1.1 CONCEPTO TÉCNICO No.	**CT-7610**
1.2 ÁREA:	Análisis y Mitigación de Riesgos
1.3 COORDINACIÓN:	Estudios y Conceptos Técnicos
1.4 REFERENCIA CRUZADA RADICADO FOPAE:	2014ER15402
1.5 RESPUESTA OFICIAL No.	RO-72417

2.1 SOLICITANTE:	Edwin Alberto Palacio Saboya
2.2 PROYECTO:	"Casa Castañeda" (*)
2.3 LOCALIDAD:	4. San Cristóbal
2.4 UPZ:	32. San Blas
2.5 BARRIO O SECTOR CATASTRAL:	Barrio San Blas
2.6 DIRECCIÓN:	Carrera 7 Bis A Este No 20 – 49 Sur (**)
2.7 CHIP:	AAA0000ONHK
2.8 MANZANA CATASTRAL:	36
2.9 PREDIO CATASTRAL:	49
2.10 ÁREA (Ha):	0.005 Ha (*)
2.11 FECHA DE VISITA:	15 de agosto de 2014

Figura 1. *Localización general del proyecto ubicado en la Carrera 7 Bis A Este No 20 – 49 Sur, barrio San Blas de la Localidad de San Cristóbal en el Plano Normativo de Amenaza por Remoción en Masa del POT (Decreto 190 de 2004), el cual se encuentra en Amenaza Media.*

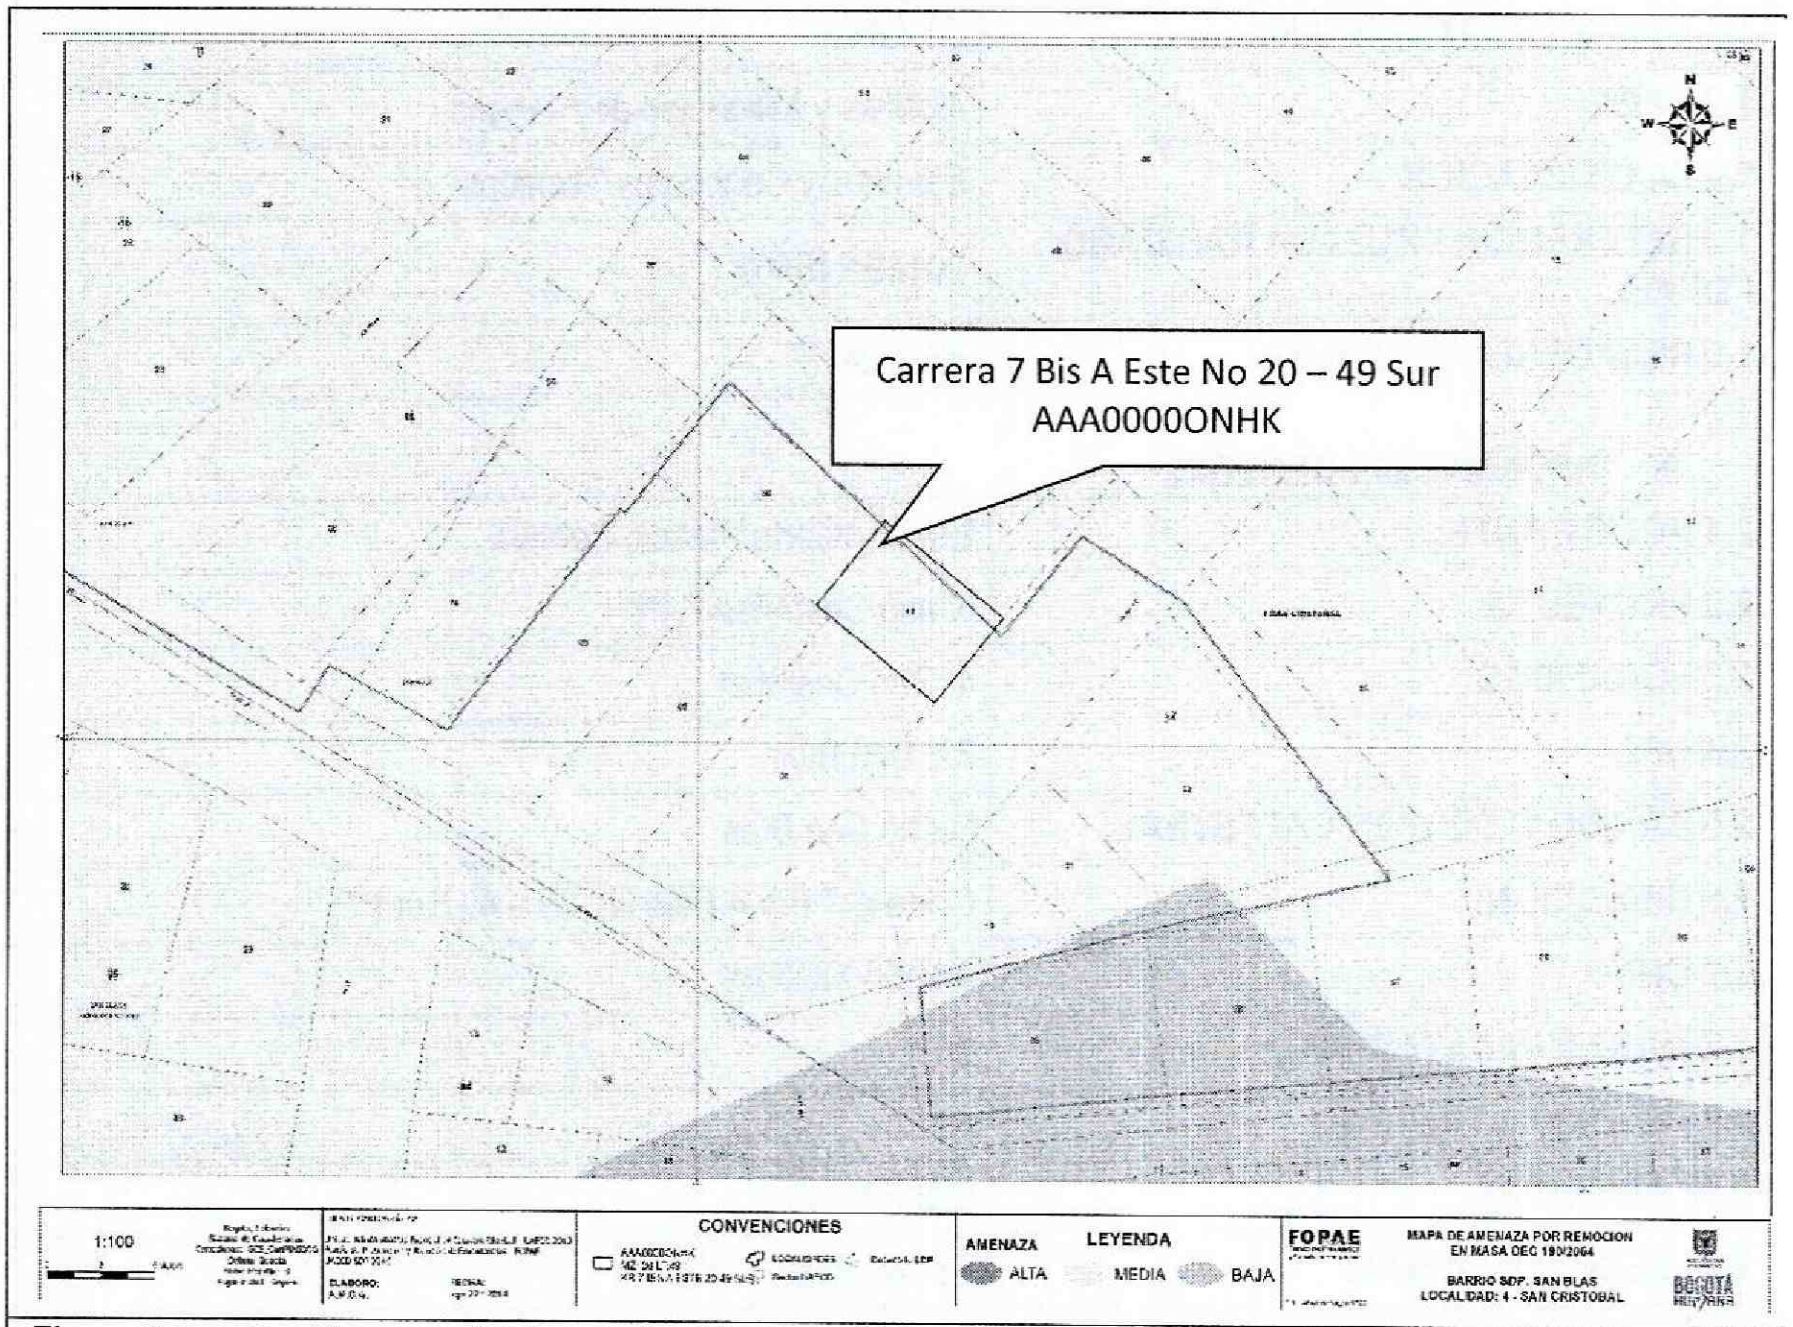
Conforme con el plano normativo de "Amenaza por Remoción en Masa" del Plan de Ordenamiento Territorial de Bogotá – POT, el sector del proyecto ubicado en la Carrera 7 Bis A Este No 20 – 49 Sur de la localidad de San Cristóbal, se encuentra en una zona de AMENAZA MEDIA por procesos de remoción en masa (Figura 1).
